Oppstartsmøtereferat - Sørumsand idrettspark - Svømmehall og flerbrukshall

Informasjon om saken	
Saksbehandler	Ole Ringsby Førland
Arbeidstittel	Detaljregulering for Sørumsand idrettspark – Svømmehall og flerbrukshall
Adresse/stedsnavn	Parkveien 15, 1920 SØRUMSAND
Plantype	<ul style="list-style-type: none">• Områderegulering• Detaljregulering• Detaljregulering med konsekvensutredning• Planendring etter enklere prosess

Formålet med planen er å detaljregulere del av Sørumsand idrettspark med ny svømmehall med felles inngangsparti, samt tilliggende ny flerbrukshall med fremtidig mulig utvidelse.

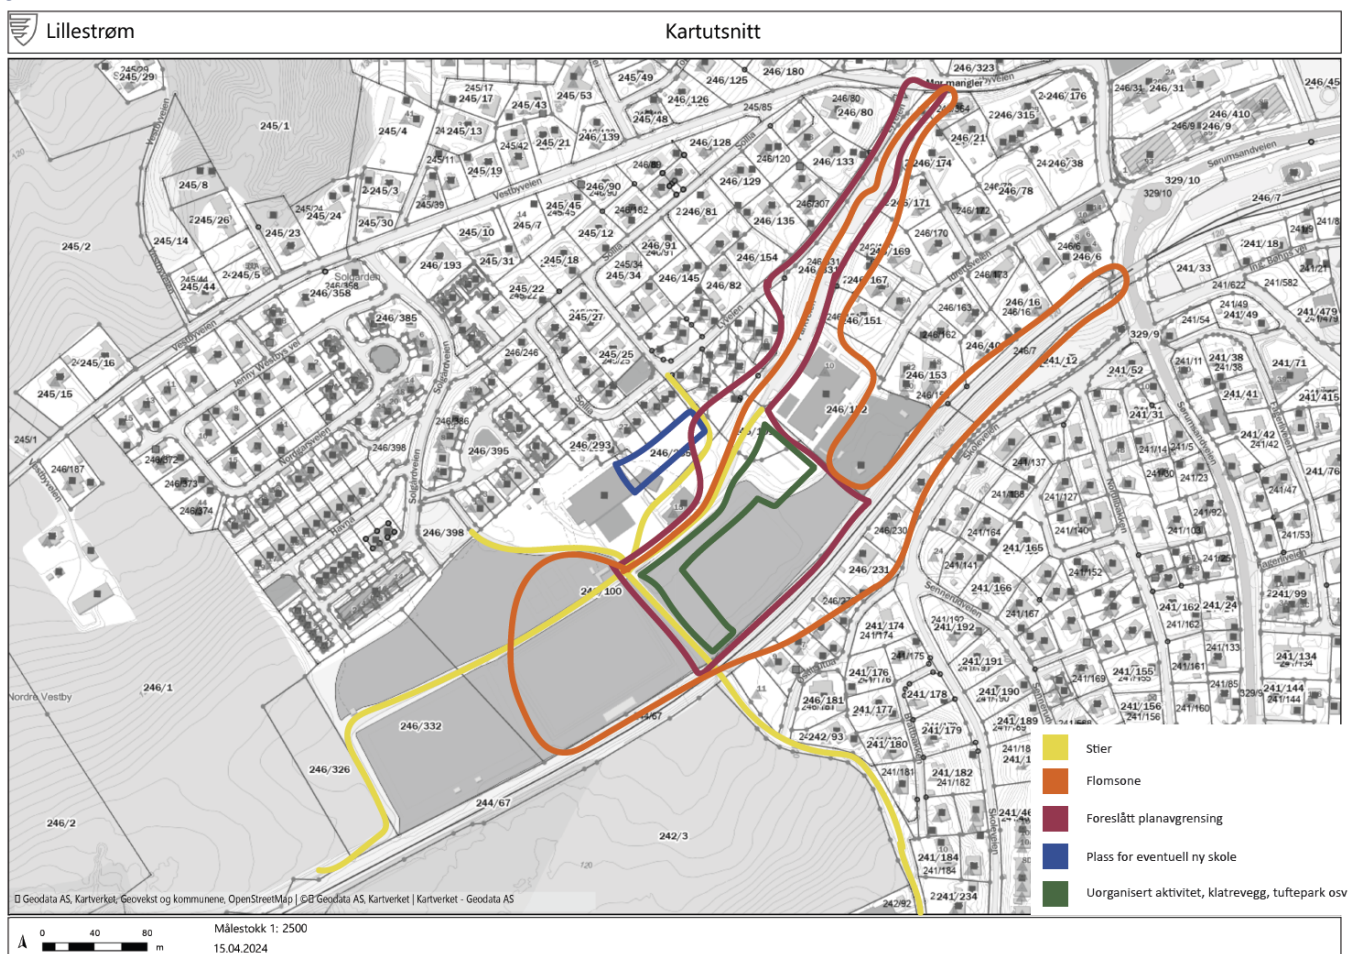
Terrengforskjelling mellom adkomsten fra Parkveien og planlagt inngangsparti er ca. 4 meter. Illustrasjonen fra planinitiativet viser at svømmehallen har en stor mur mot Parkveien. For å unngå en fasade med harde flater mener kommunen at bygget må tilpasses terrenget bedre enn det som vises i mulighetsstudien.

Kommunen vurderer at det er behov for volum og funksjonsanalyse for å få frem bygningenes påvirkning på omgivelsene.

Forslagstiller sier de prøver å unngå murer. I tillegg må svømmehallen løftes noe grunnet grunnvannsstanden.

Konsulent sitt forslag til planavgrensning.

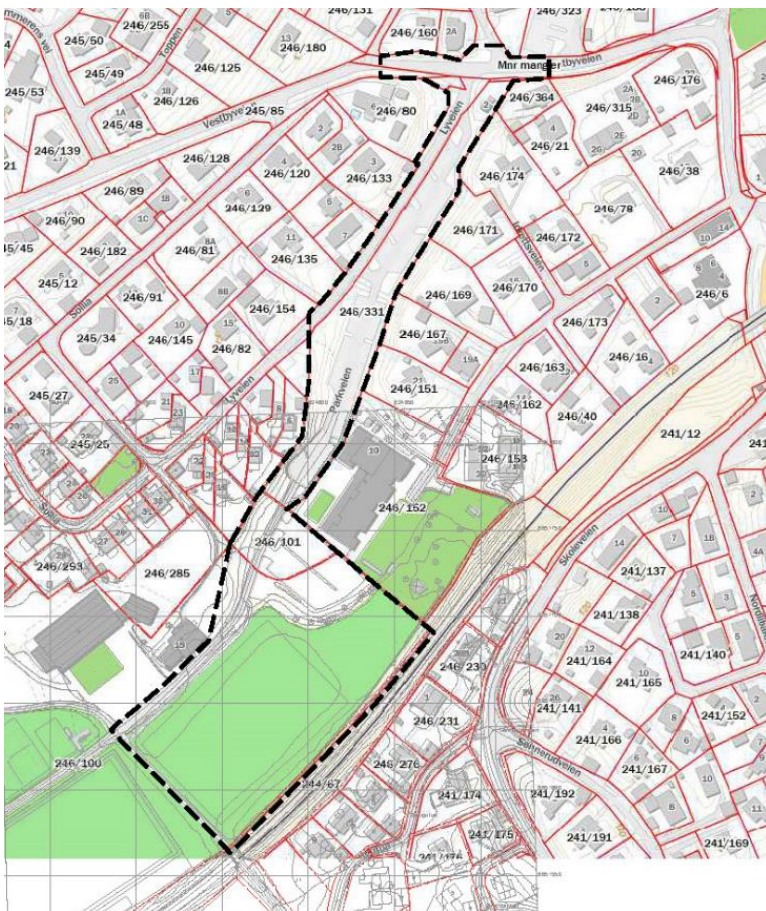
Lillestrøm kommune vil at planområdet skal omfatte gnr./bnr 246/331, 246/186, 246/287, 245/85. Dette for å sikre nok veiareal til en ev. ombygging av adkomsten som følge av utbygging av hallene.

Lillestrøm anbefalere oppstart av reguleringsplanarbeidet, under forutsetning at planavgrensningen vises som i figur 4.

Konklusjonen er at gnr./bnr 246/331, 246/186, 246/287 og 245/85 inngår i den nye planavgrensningen.
